Wettbewerb Stadttheater Winterthur

Die Entscheidungen des Preisgerichtes im Projektwettbewerb für den Neubau des Stadttheaters in Winterthur haben wir in der WERK-Chronik Nr. 4/1967, Seite 244, publiziert. Im folgenden möchten wir die preisgekrönten Projekte abbilden und kurze Ausschnitte aus dem Protokoll des Preisgerichts zitieren.

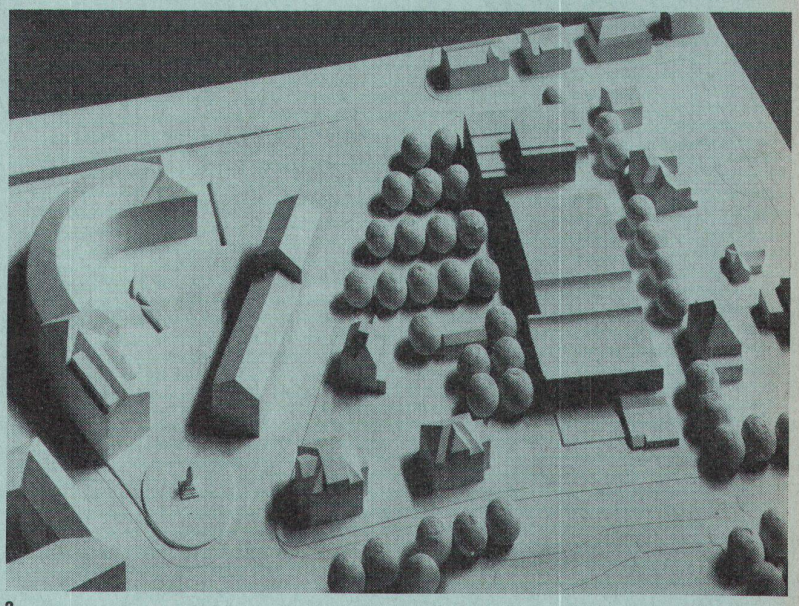
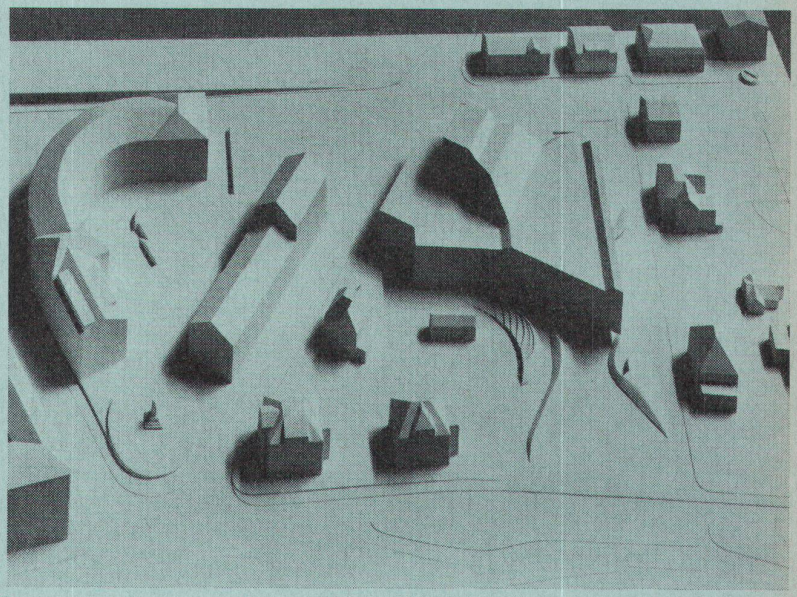
1, 2
Projekt «Jambos», 1. Rang
Verfasser: Benedikt Huber, BSA/SIA, Zürich
Gebäude:
«Das Projekt ist vom Willen zur Einfachheit bestimmt, welche in Situation und Aufbau ihren Ausdruck findet. Das zwischen zwei Mauern eingespannte Raumprogramm wickelt sich folgerichtig ab. Alle Besucher betreten das Theater über den gedeckten, am Park gelegenen Vorplatz und durch die Eingangshalle mit der Kasse ...»
«Der Verfasser hat die Aufgabe in ihrem Wesen erfaßt. Die Bearbeitung einzelner Teile ist vernachlässigt. Der architektonische Ausdruck zeugt von sicherer Hand und klaren räumlichen Vorstellungen.»
Foyer:
«Zu begrüßen aber ist der auf ganzer Front geöffnete Übergang vom Foyer zum vertieften Theaterraum.»
Theatersaal:
«Gut gelöst ist der Theaterraum. Die nach vorn gestaffelten Ränge und die Gestaltung der Decke schaffen eine ausgesprochene Theateratmosphäre.»

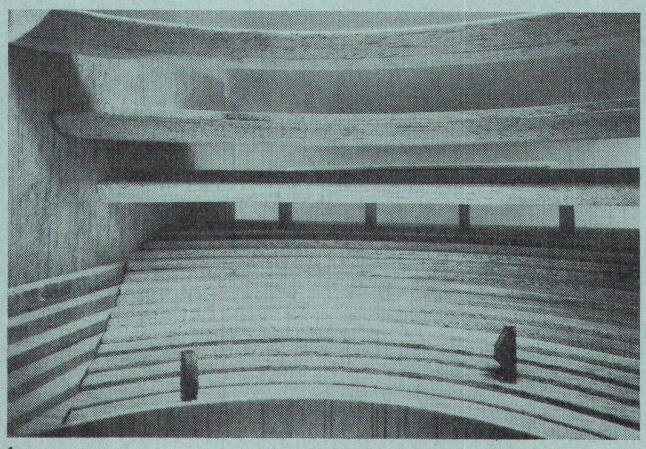
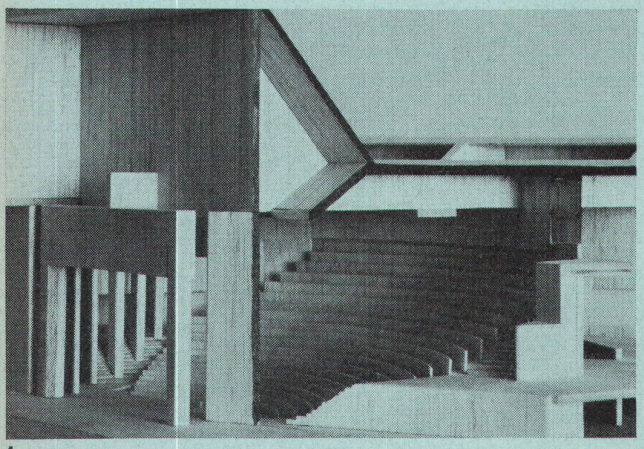
3, 4
Projekt «Steinway», 2. Rang
Verfasser: Frank Gloor, Rolf Gutmann, Felix Schwarz BSA/SIA, Zürich, Mitarbeiter: Jorg Ebbecke, Hans Schüpbach
Gebäude:
«Der Verfasser ordnet das Gebäude im nördlichen Teil des Geländes als eine sich zum Bühnenturm nach oben staffelnde Baumasse an. Er zieht das Foyer spitzwinklig zum Stadtgarten nach vorn. Der Eingang liegt an der Sträulistraße, Bühneneingang und Laderampe sind zur Haldenstraße orientiert. Der Eingang an der Sträulistraße ist zu eng; es fehlt dem Eingangsbereich das notwendige Vorfeld.»

Foyer und Theatersaal:
«Über sehr schön in den Gesamtraum einbezogene Treppen erreicht man das im ersten Obergeschoß gelegene Foyer, von wo der Theaterraum erschlossen wird. Foyer und Eingangshalle stehen in visueller Verbindung, was als vorteilhaft betrachtet wird. Es entsteht ein spannungsvoller Raum, der im mittleren Teil etwas schmal ist. Das Theater ist als steil ansteigendes Parkett-Theater ausgebildet; es bietet gute Sicht mit Ausnahme der Außenplätze in den mittleren Reihen. Die Anordnung bis zu 50 Sitzplätzen in einer Reihe bei Erschließung nur von den Seiten ist für den Gebrauch ungünstig.»

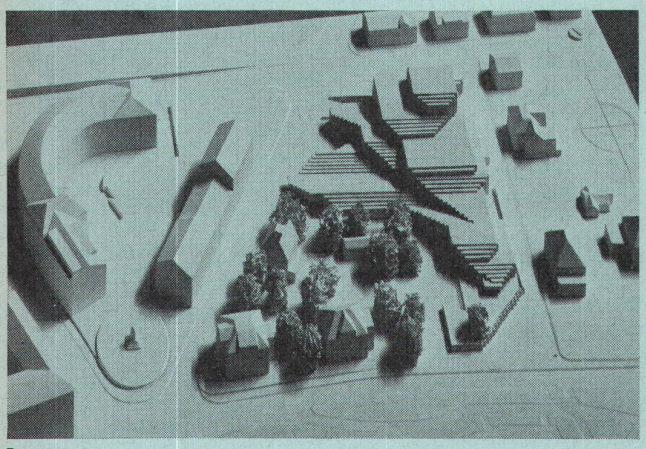
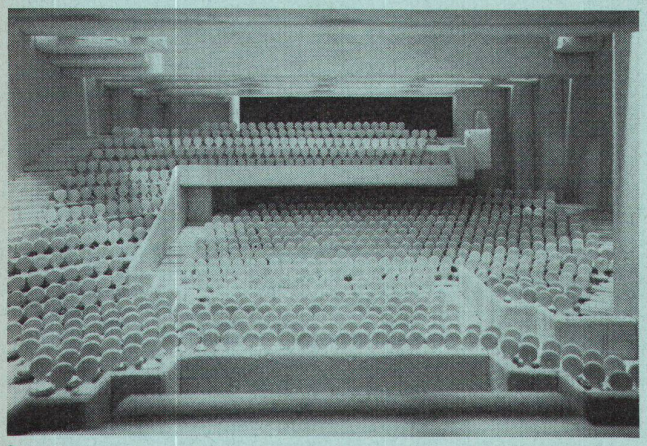
5, 6
Projekt «Zeta», 3. Rang
Verfasser: Dr. Frank Krayenbühl, Zürich
Gebäude:
«Das Projekt kennzeichnet sich durch eine deutliche Breitenentwicklung der Baukörper. Dadurch erfährt die Gesamtanlage bei einem späteren Einbezug der Liegenschaften zwischen Halden- und Museumstraße eine willkommene Übergangszone zum Stadtgarten.»
Foyer:
«Der räumliche Ablauf vom Eingang über interessant geführte Treppen zu den beiden Zuschauerraumeingängen stellt eine wesentliche Qualität dieses Entwurfes dar. Die Kleiderablagen sind in der vorgeschlagenen Form konsequent in das Raumgefüge eingeordnet, aber betrieblich ungünstig.»
Theatersaal:
«Mit derselben räumlichen Konsequenz der Zuschauerwege im Gebäude ist auch der Theaterraum entwickelt. Er erhält seinen eigenständigen und intimen Charakter durch die diagonal auf zwei Niveaus angeordneten Eingänge. Die leichte Verschiebung zur Bühnenachse ist nicht erzwungen.»

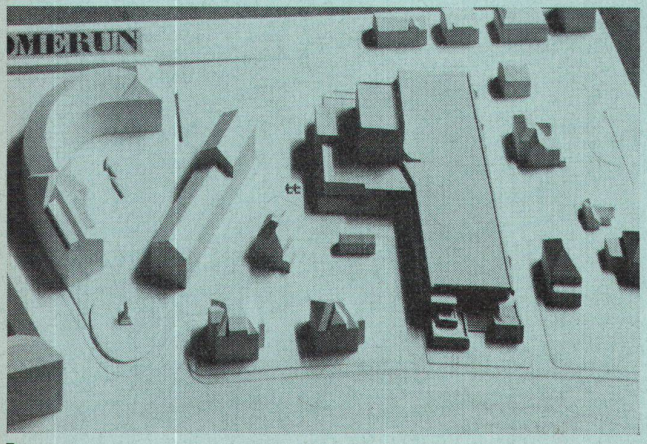
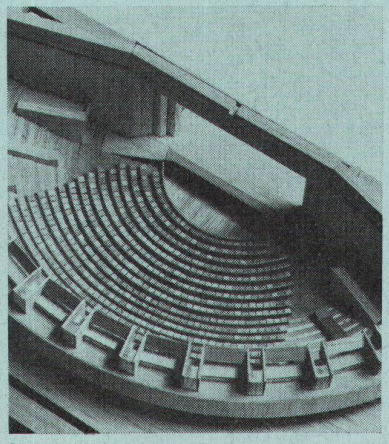
7, 8
Projekt «Homerun», 4. Rang
Verfasser: Thomas A. Amsler, Marblehead, Mass., USA
Gebäude:
«Der Entwurf besticht durch die niedrige, eindeutig winkelförmige Gesamtanlage.»
Foyer und Theatersaal:
«Die Gestaltung des Foyers ist bewußt nach innen gerichtet, unter weitgehendem Verzicht auf Ausblick in den Stadtgarten.
Der einheitlich konzipierte Zuschauerraum wird von allen Besuchern vom Foyer erreicht, wodurch ein unmittelbarer Kontakt ermöglicht wird. Der Vorschlag, den Zuschauerraum gegen das Foyer zu öffnen und mit ihm in direkte Verbindung zu bringen, hat im Hinblick auf gesellschaftliche Anlässe Vorteile. Die klare räumliche Durchdringung des Zuschauerraumes mit dem schön gegliederten Foyer bildet einen besonderen Vorzug dieses Projektes. Die Sichtverhältnisse im Zuschauerraum sind gut.»

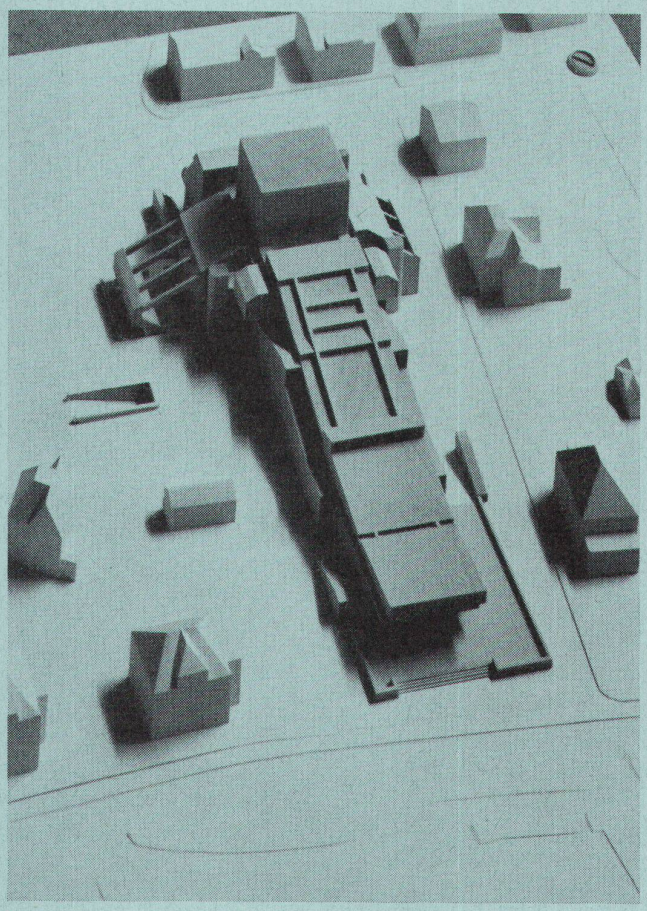
9
Projekt «Elektra 1», 5. Rang
Verfasser: Pierre Zoelli SIA, Zürich
Gebäude:
«Der Bau ist konsequent auf eine Längsachse ausgerichtet und hat seinen Hauptzugang an der Museumstraße und seinen Bühneneingang an der St.-Georgen-Straße. Diese Disposition ist einfach und klar. Die Autozufahrt ins Untergeschoß von der Haldenstraße her erlaubt, den Hauptzugang von Fahrzeugen freizuhalten und damit eine organische Verbindung vom Theater zum Stadtgarten unter Aufhebung der Museumstraße zu schaffen. So ist auch der knappe Vorplatz beim Haupteingang vertretbar.»

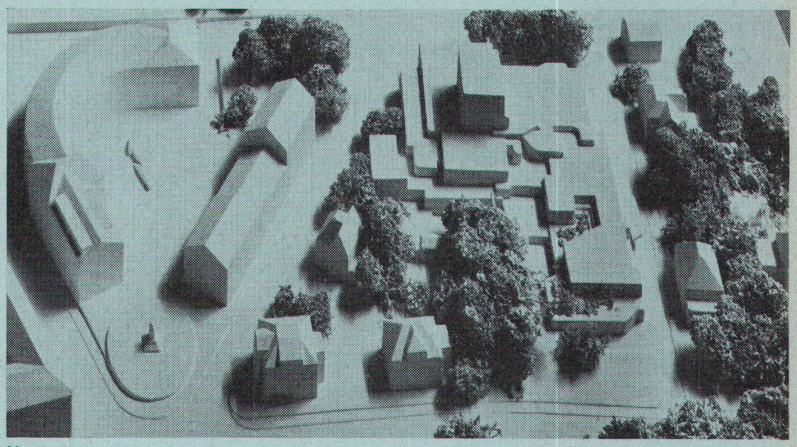
10
Projekt «Gaye», 6. Rang
Verfasser: Naef + Studer + Studer, Zürich, Mitarbeiter: A. Amsler und A. Rüegg
Gebäude:
«Die niedrige kubische Erscheinung fügt sich unaufdringlich in die gegebene Parksituation ein. Der Hauptzugang liegt in einem angemessenen Abstand zum Stadtgarten. Die Zufahrt zu den Autogaragen erfolgt ohne Störung der Fußgänger von Norden her. Der Fußgängerzugang und die Vorfahrt für die Besucher liegen zweckmäßig getrennt, die letztere in Verbindung mit einem gut gelegenen, aber zu knapp bemessenen Treppenaufgang von den Autogaragen her.»

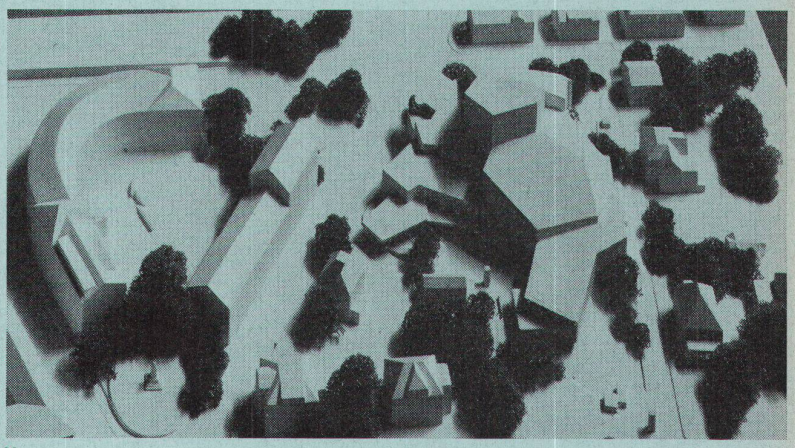
11
Projekt «Tasso», 7. Rang
Verfasser: Angelo S. Casoni SIA, Basel, Mitarbeiter: Rolf Dürring
Gebäude:
«Der frei geformte Theaterbau ist auf der Nordseite des Bauplatzes zusammengefaßt. Es entstehen gut bemessene Grünflächen. Die Hauptzugänge zum Theater an der diagonal durch das Terrain geführten Fußgängerzone zwischen Haldenstraße und Stadtpark liegen sehr gut.»

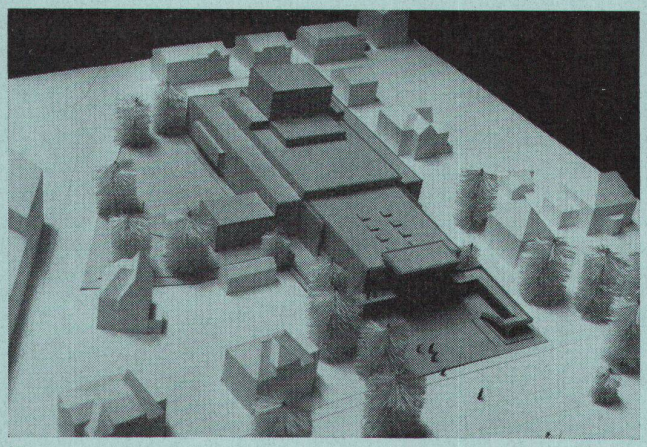
12
Projekt «Evipepa», 8. Rang
Verfasser: Bruno Gerosa BSA/SIA, Zürich
Gebäude:
«Der Bau erstreckt sich als einfacher Längskörper zwischen St.-Georgen- und Museumstraße. Seine Axialität wird durch den Quertrakt mit dem Café aufgelockert, der als Verbindung zu späteren Erweiterungsbauten dient. Die vorgeschlagene Disposition ermöglicht einen schönen Vorplatz beim Haupteingang im Anschluß an den Stadtgarten und, davon vollständig getrennt, einen geräumigen Zirkulationsplatz an der Haldenstraße, welcher als Zufahrt zur Bühne und als Einfahrt in die Garagen willkommen ist. Die Besucher betreten das Theater vom Haupteingang an der Museumstraße (mit seitlicher Vorfahrt an der Sträulistraße) aus oder dann direkt aus der Garage und vereinigen sich im Kassenvorraum. Sie werden alle auf dem gleichen Weg durch die Garderobenhalle über geräumig disponierte Treppenanlagen zum Foyer geführt. Zum untern Parkett führen direkte, leider etwas knapp dimensionierte Zugänge.»
